Communauté d'Agglomération du Lac du Bourget

PLU – modification n°2  
NOTICE JUSTIFICATIVE

Document de concertation du 07 août 2012

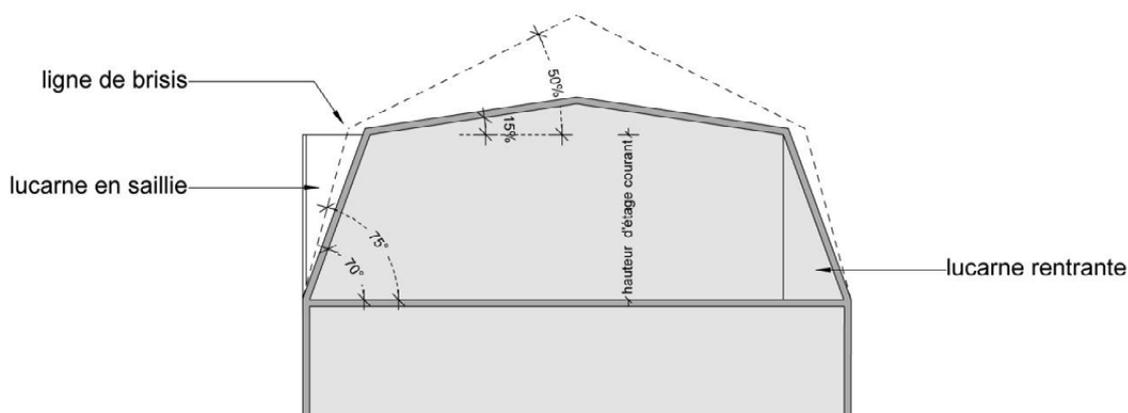
- Le schéma des toitures à la Mansart est modifié et les dispositions particulières d'écrivant les conditions d'aspect :

~~Les égouts de toiture seront assis sur des corniches débordantes ininterrompues (sauf pour le passage des descentes d'eaux pluviales)~~

La différence d'altitude entre ~~la corniche~~ le niveau supérieur de la dalle du dernier étage et la ligne de brisis correspondra sensiblement à une hauteur d'étage courant.

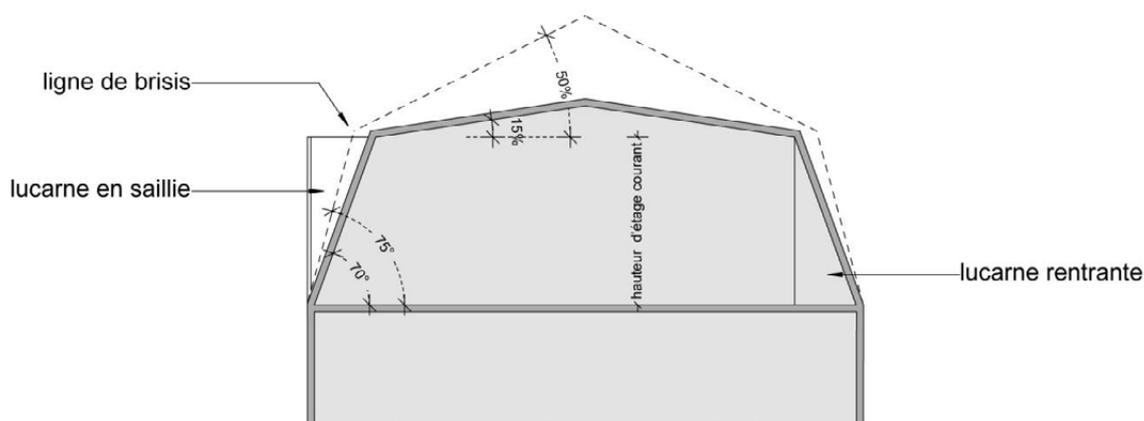
Le schéma des toitures à la Mansart est modifié et les dispositions particulières d'écrivant les conditions d'aspect

~~Les égouts de toiture seront assis sur des corniches débordantes ininterrompues (sauf pour le passage des descentes d'eaux pluviales)~~

La différence d'altitude entre ~~la corniche~~ le niveau supérieur de la dalle du dernier étage et la ligne de brisis correspondra sensiblement à une hauteur d'étage courant.

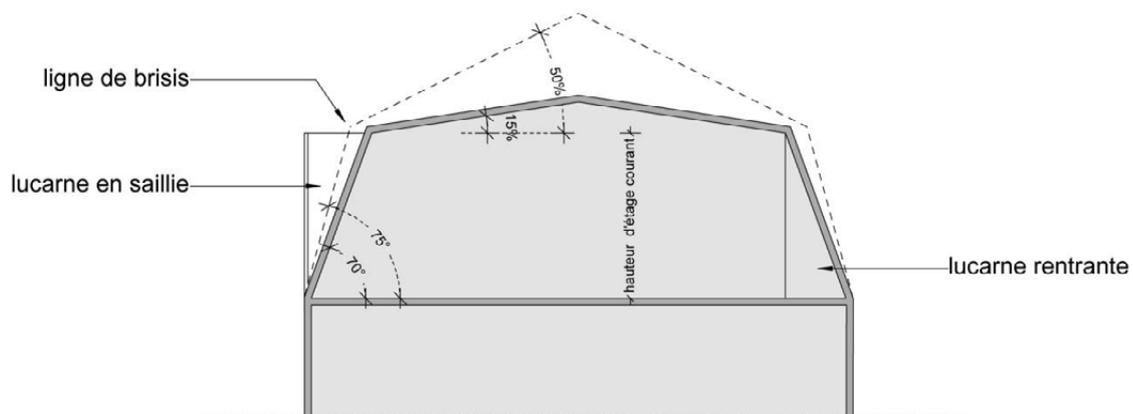
Le schéma des toitures à la Mansart est modifié et les dispositions particulières d'écrivant les conditions d'aspect :

2.3 Les toitures brisées dites « à la Mansart » :  
~~Les égouts de toiture seront assis sur des corniches débordantes ininterrompues (sauf pour le passage des descentes d'eaux pluviales)~~

La différence d'altitude entre ~~la corniche~~ **le niveau supérieur de la dalle du dernier étage** et la ligne de brisis correspondra sensiblement à une hauteur d'étage courant.

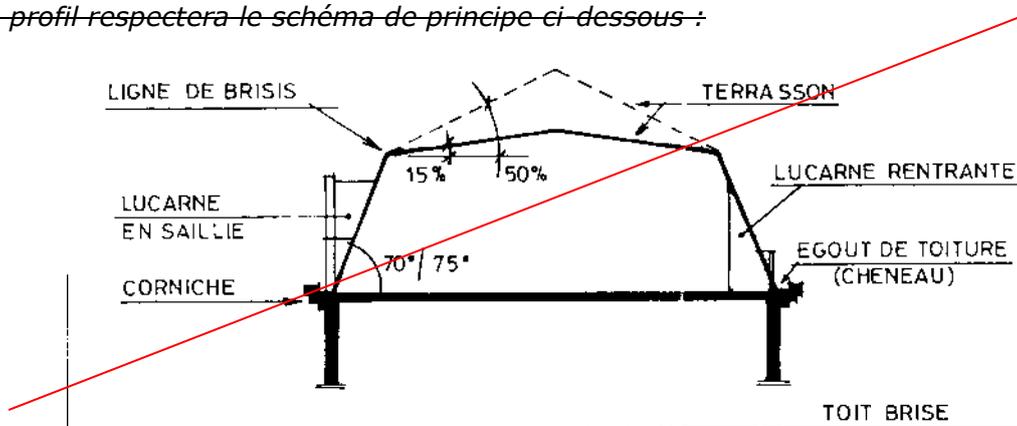
Le paragraphe sur les toitures à la Mansart est supprimé totalement :

~~*la différence d'altitude entre la corniche et la ligne de brisis correspondra sensiblement à une hauteur d'étage courant.*~~

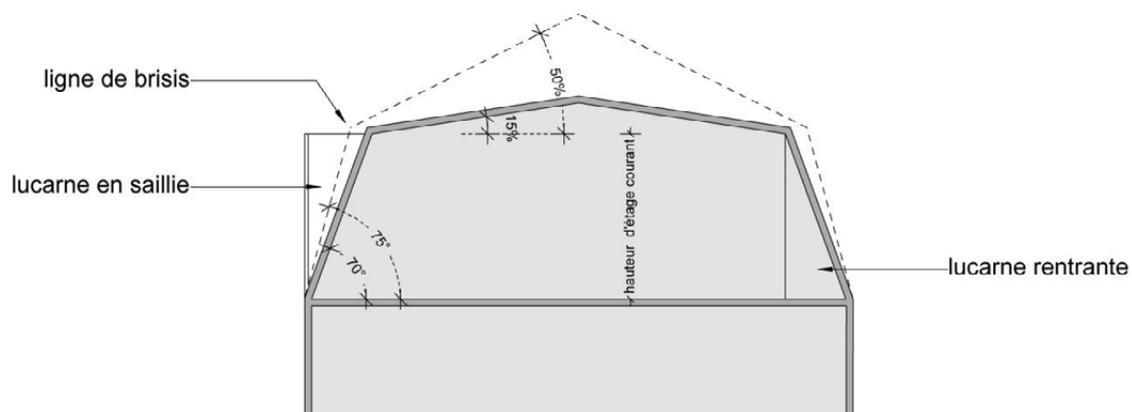
- Le schéma des toitures à la Mansart est modifié et les dispositions particulières d'écrivant les conditions d'aspect :

La différence d'altitude entre ~~la corniche~~ le niveau supérieur de la dalle du dernier étage et la ligne de brisis correspondra sensiblement à une hauteur d'étage courant.

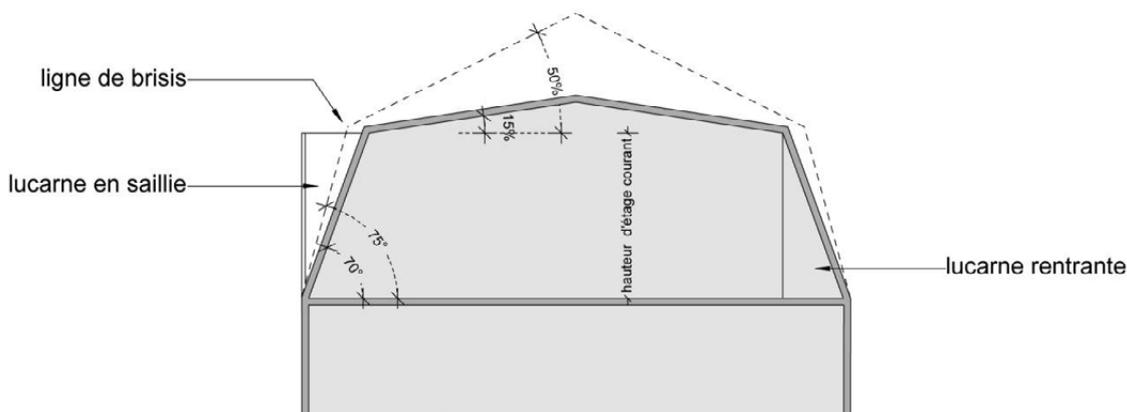
- Le schéma des toitures à la Mansart est modifié et les dispositions particulières d'écrivant les conditions d'aspect :

*La différence d'altitude entre ~~la corniche~~ le niveau supérieur de la dalle du dernier étage et la ligne de brisis correspondra sensiblement à une hauteur d'étage courant.*

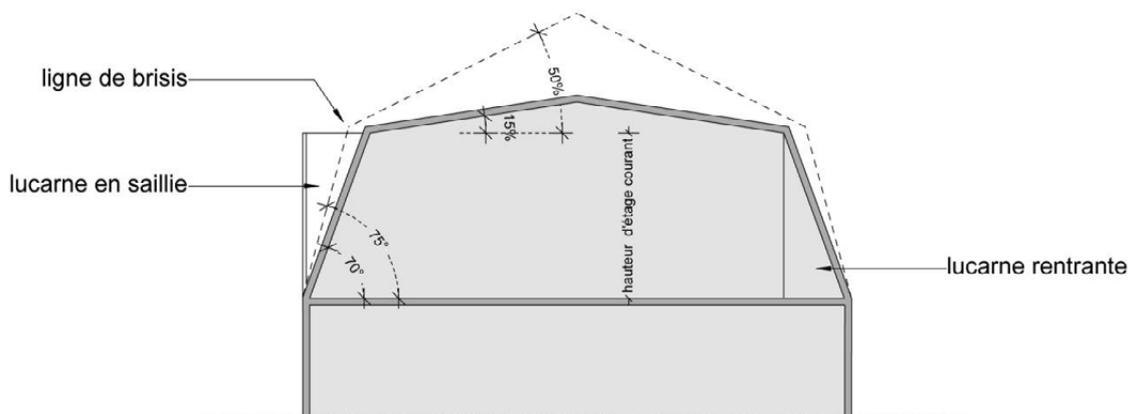
- Le schéma des toitures à la Mansart est modifié et les dispositions particulières d'écrivant les conditions d'aspect :

La différence d'altitude entre ~~la corniche~~ le niveau supérieur de la dalle du dernier étage et la ligne de brisis correspondra sensiblement à une hauteur d'étage courant.

**Secteur Côtéfort**

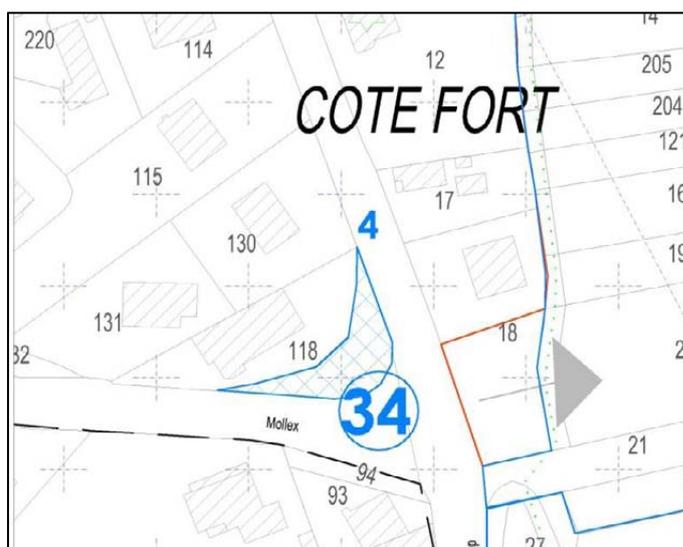
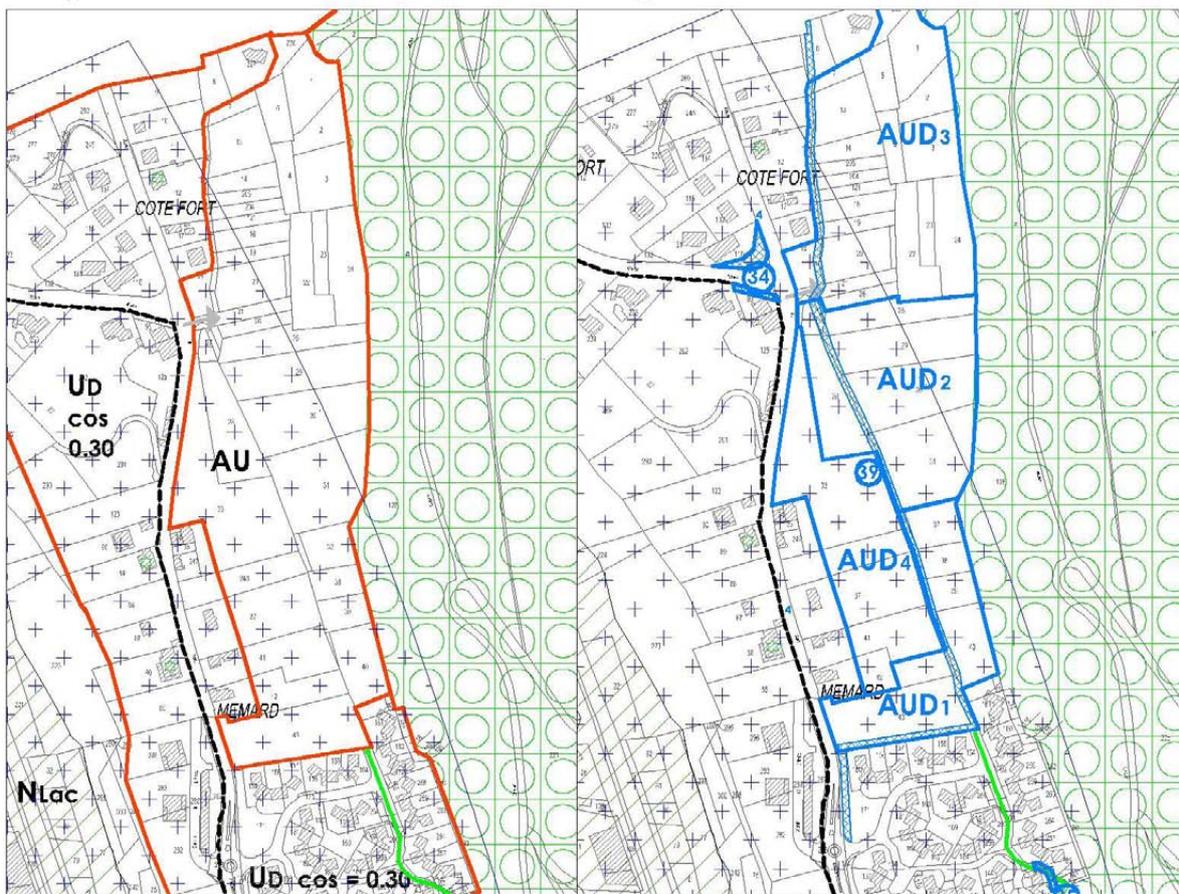
- Ajout de 2 emplacements réservés n° 34 et 35 destinés à la réalisation d'un rond point (34) et d'une liaison douce (35) entre une zone AU et une liaison douce existante.

- Suite à une étude d'urbanisme sur le secteur, la zone AU est « découpée » en 4 zones AUD distinctes.
- Afin de permettre la réalisation de l'avenue verte, un emplacement réservé n°39 d'une largeur de 5m est ajouté.

### Secteur Saint Simond

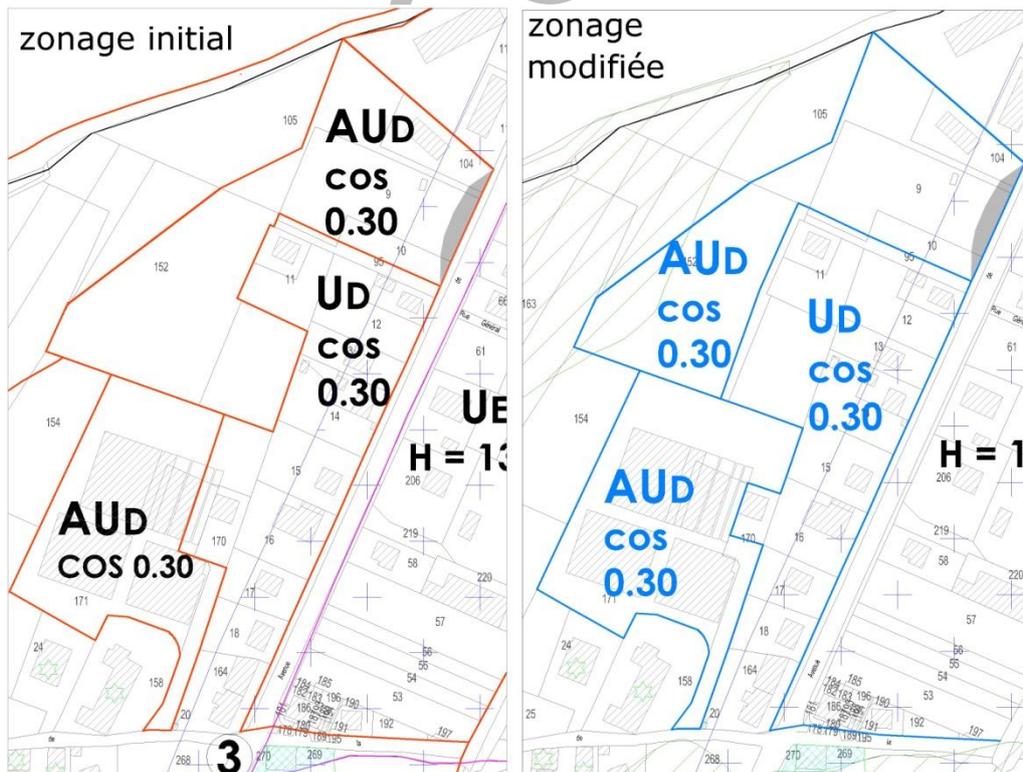
Les périmètres des deux zones AUD sont modifiés ainsi donc que celui de la zone UD.

### Secteur Boulevard Jean Charcot

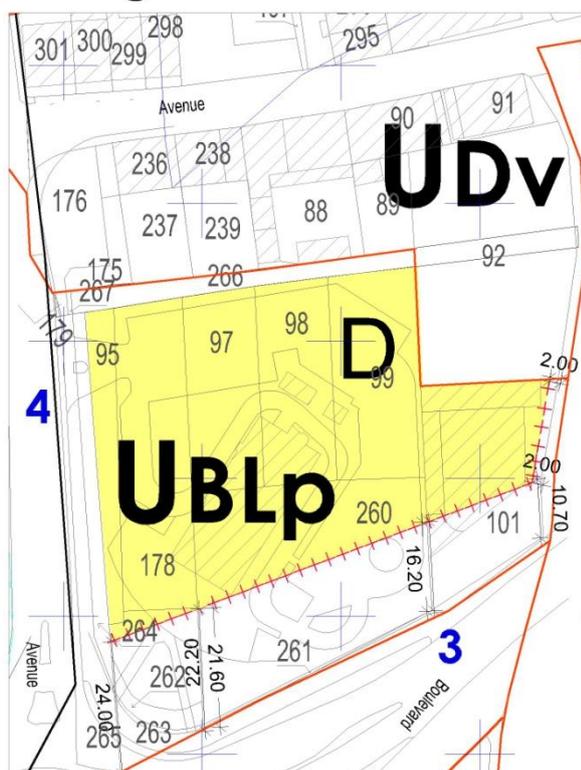
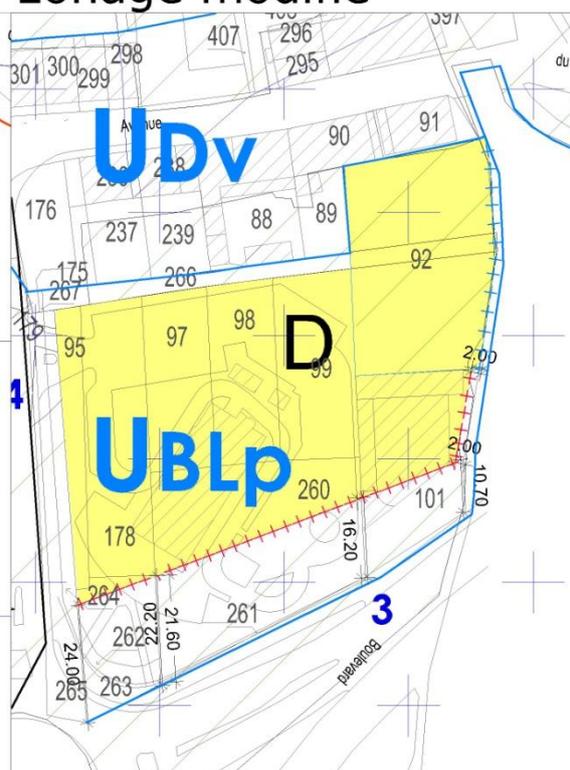
Dans le cadre d'un projet de réaménagement d'ensemble, la parcelle 92, située en zone UDV, est déclassée en zone UBLp afin de permettre la réalisation d'un stationnement lié à une opération d'extension de bâtiment existant. Sur la limite Est de la parcelle 92, le recul sur ou delà de la limite est poursuivi.

### Secteur Grand Parc Urbain des bords du lac

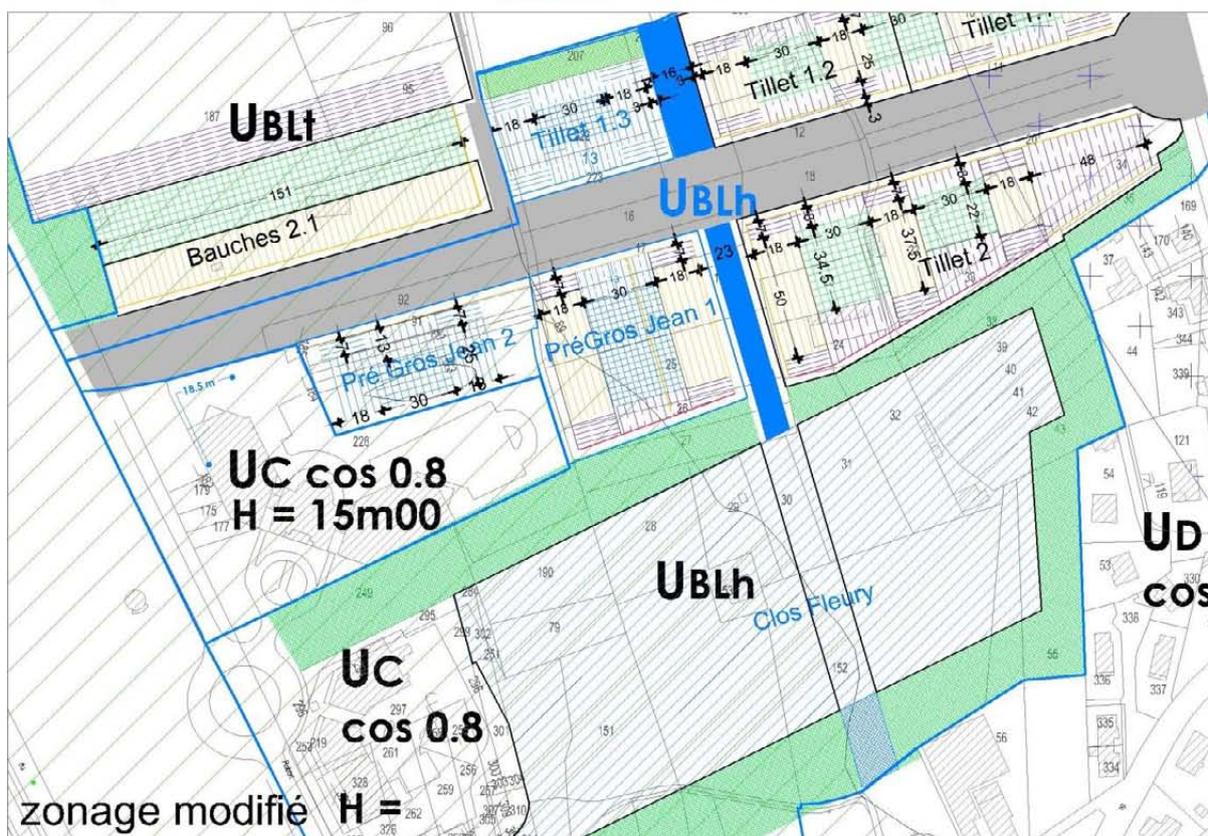
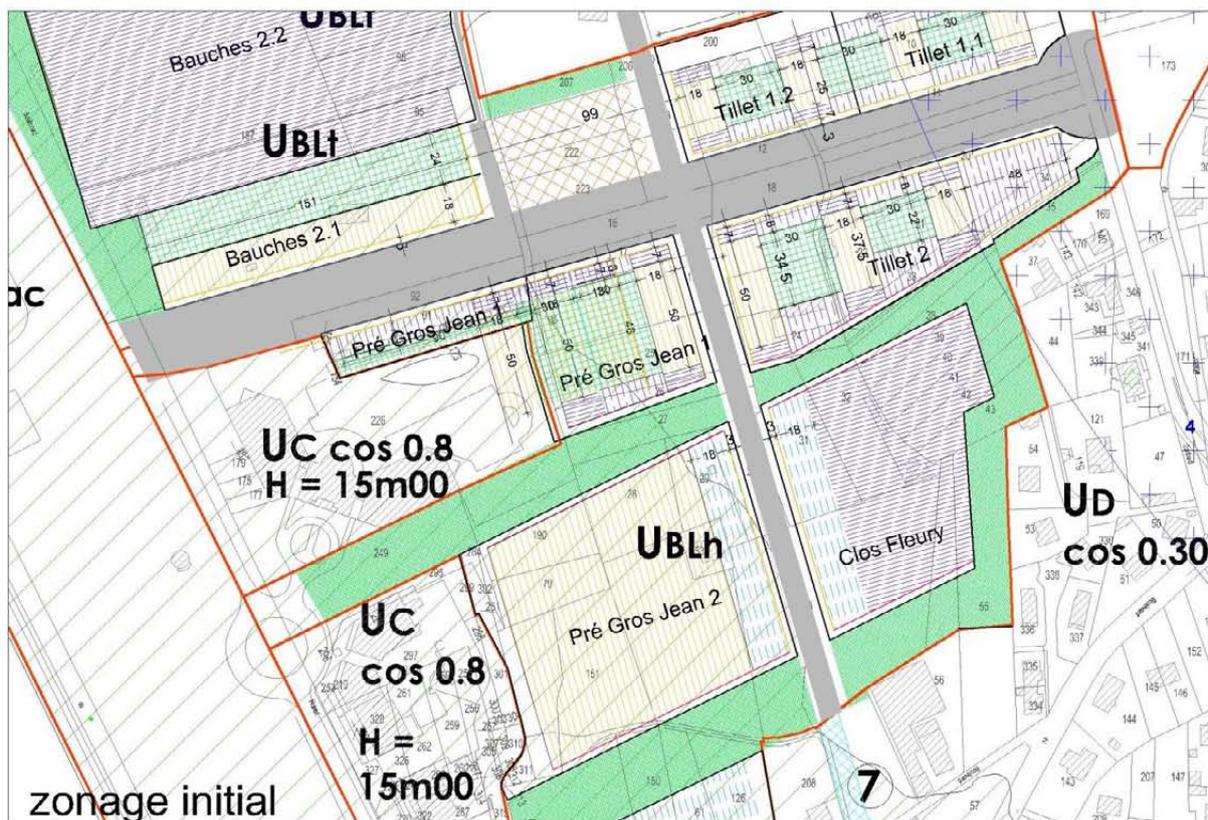
- Dans le cadre d'un projet d'urbanisation à dominante habitat dans les secteurs initialement nommés « Pré Gros Jean 2 » et « Clos Fleury » il est nécessaire de modifier le règlement graphique qui apportait des règles très précises en termes de tracé de voirie, hauteur et de reculs. Pour faciliter la réalisation du projet, une orientation d'aménagement est réalisée et le règlement graphique fait simplement référence à cette orientation d'aménagement n°16.

- Secteur Pré Gros Jean 2 : dans le cadre d'un projet situé à la fois sur la Cité de l'entreprise et l'entité initialement « Pré Gros Jean1 », l'espace vert est supprimé, la zone UBL est modifiée ainsi que les prescriptions de forme urbaine.

### Secteur Choudy

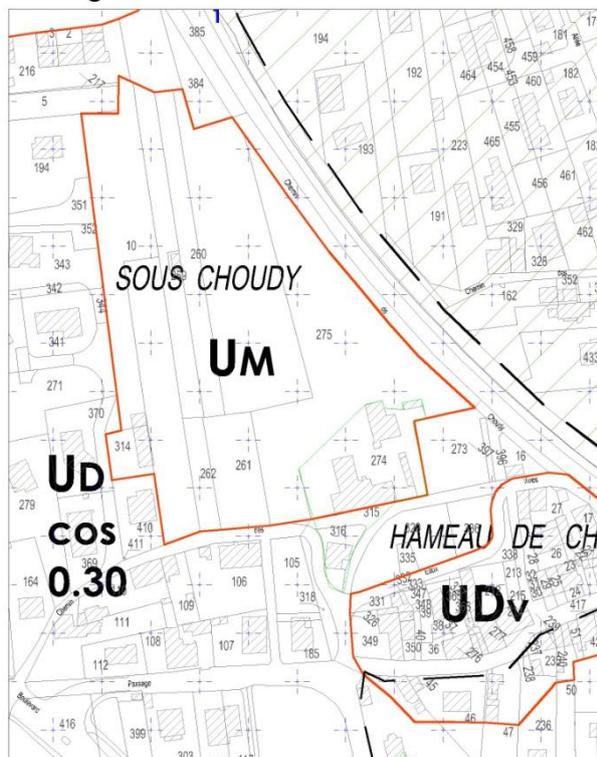
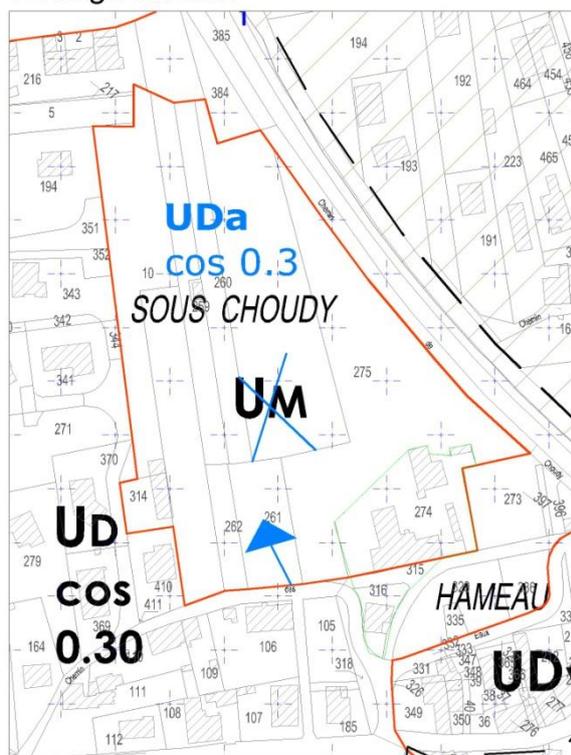
Dans le cadre de la réalisation de la ZAC des bords du lac l'entité maraichère classée « UM » à Choudy est déclassée en zone « UDa ». L'exploitation agricole va cesser prochainement et un tracé de principe d'accès à la zone est mis en place pour desservir cette nouvelle zone destinée à l'habitat.

### Secteur Franklin

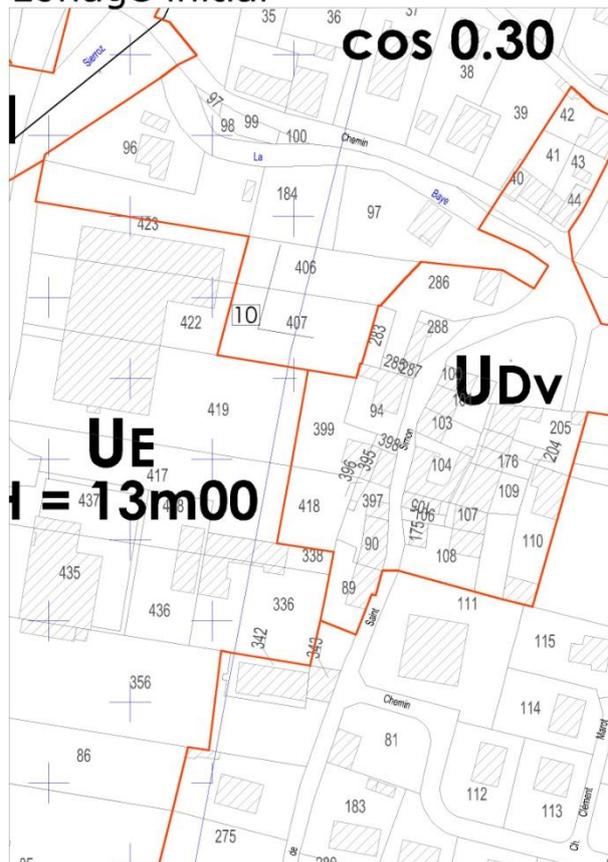
Dans le cadre de l'étude architecturale sur le quartier Sierroz (secteur ANRU), des modifications sont apportées au zonage :

- Les ilots C, G, H, F et I sont modifiés dans leurs périmètres et renommés R, f, G, H et I
- Les reculs et hauteur des nouveaux ilots
- Des alignements d'angle de rue sont ajoutés à l'îlot I
- Le tracé des principes de voirie sont revus ; un tracé est ajouté au nord, une section est supprimée au sud et un tracé est-ouest est décalé vers le sud
